SUPERINTENDENCIA DE INDUSTRIA Y COMERCIO	
RAD: 13-124729- -3	FECHA: 2014-03-14 18:20:39
DEP: 2020 DIRECCION DE NUEVAS CREACIONES	EVE: 1 REGISTRO/DEPOSITO/CONCESION/DEPOSITO
TRA: 2 PATENTES DE INVENCION	FOLIOS: 6
ACT: 519 PRESENTACION

Asunto: Radicación: 13-124729- -3
Trámite: 2
Evento: 1
Actuación: 519
Oficio: 3401
Folios: 6

Título de la solicitud: “Bloques de construcción con ensamble en cuatro caras” (Fl. 1).

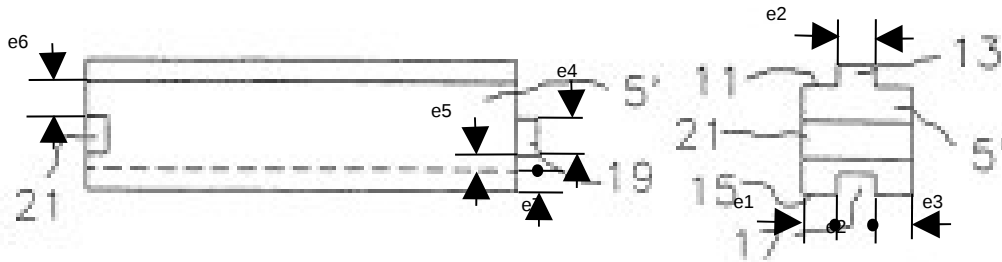
Características esenciales	D1
Un bloque de construcción con ensamble ortogonal en cuatro caras.	Un bloque de construcción con ensamble ortogonal en cuatro caras (Resumen).
Un paralelepípedo central (11), paralelepípedos orbitales (12), (13), (14), (15), (16), (17) en cuatro caras circundantes, en donde el paralelepípedo central (11) tiene una relación de b_1 y b_2 que está entre 1:0.5 hasta 1:5 y una relación de b_1 y b_3 entre 1:0.5 hasta 1:5.	Un paralelepípedo central, paralelepípedos orbitales (19 y 21=12), (13), (15=16), (opuesto a 15=17) en cuatro caras circundantes  (Fig. 10) En donde el paralelepípedo central con una sección transversal rectangular con una relación de longitud de borde de aproximadamente 1:2 (Párr. 10) para dimensiones en general (Párr. 23, 29).
La arista superior del paralelepípedo orbital (12) cuya arista es perpendicular a la arista (A) del paralelepípedo central (11) y lo separa una distancia vertical e_6 , de la cara superior del paralelepípedo central (11) y una distancia vertical e_5 de la cara inferior de dicho paralelepípedo (11)	La arista superior del paralelepípedo orbital (19 y 21) cuya arista es perpendicular a la arista (A) del paralelepípedo central y lo separa una distancia vertical e_6, de la cara superior del paralelepípedo central y una distancia vertical e_5 de la cara inferior de dicho paralelepípedo (Fig. 10).  (Fig. 10)

La arista inferior del paralelepípedo orbital (13) cuya arista longitudinal es paralelo a la arista (B) del paralelepípedo central (11) lo separa una distancia e_3 de la cara lateral derecha del elemento (1) y una distancia e_1 de la cara lateral izquierda de dicho elemento (1)	 (Fig. 10)

La cara superior del paralelepípedo orbital (14) cuya arista longitudinal es perpendicular a la arista (B) y (C) del paralelepípedo central (11), es co-planar con la cara posterior del paralelepípedo central (11) y tiene una altura e6;	 (Fig. 10)
La cara superior del paralelepípedo orbital (15) cuya arista longitudinal es perpendicular a la arista (C) y (D) del paralelepípedo central (11), es co-planar con la cara posterior del paralelepípedo central (11) y lo separa una distancia perpendicular e5 de la arista posterior e inferior del paralelepípedo central (11)	 (Fig. 10)
La cara superior del paralelepípedo orbital (16) cuya arista longitudinal es paralela a la cara izquierda del paralelepípedo central (11), es co-planar con la cara inferior del paralelepípedo central (11) tiene un espesor e1	
La cara superior del paralelepípedo orbital (17) cuya arista longitudinal es paralelo a la arista (D) del paralelepípedo central (11) es coplanar con la cara inferior del paralelepípedo central (11) tiene un espesor e3	 (Fig. 10)

De acuerdo con la tabla anterior, las características esenciales del bloque de la reivindicación 1 habían sido divulgadas previamente en el documento D1, por lo tanto, la materia reivindicada no es nueva.

Reivindicación 2: porque el paralelepípedo central tiene una forma de ortoedro (Fig. 10).

Reivindicación 3: el paralelepípedo orbital (12), tiene un espesor e_4 , el paralelepípedo orbital (13) tiene un espesor e_2 , el paralelepípedo orbital (14) tiene un espesor e_6 , el paralelepípedo orbital (15) tiene un espesor e_5 más e_7 , el paralelepípedo orbital (16) tiene un espesor e_1 y el paralelepípedo orbital (17), tiene un espesor e_3 . (Fig. 10)

- Reivindicación 7: los paralelepípedos orbitales equivalentes a los elementos 16, 17 y 13 se ubican en la misma dirección de paralelepípedos orbitales 14, 15 y 12 en la figura 10.

Las reivindicaciones dependientes 2, 3 y 7 no mencionan alguna característica que haga nuevo el elemento de la reivindicación 1, por lo cual se considera que no son nuevas.
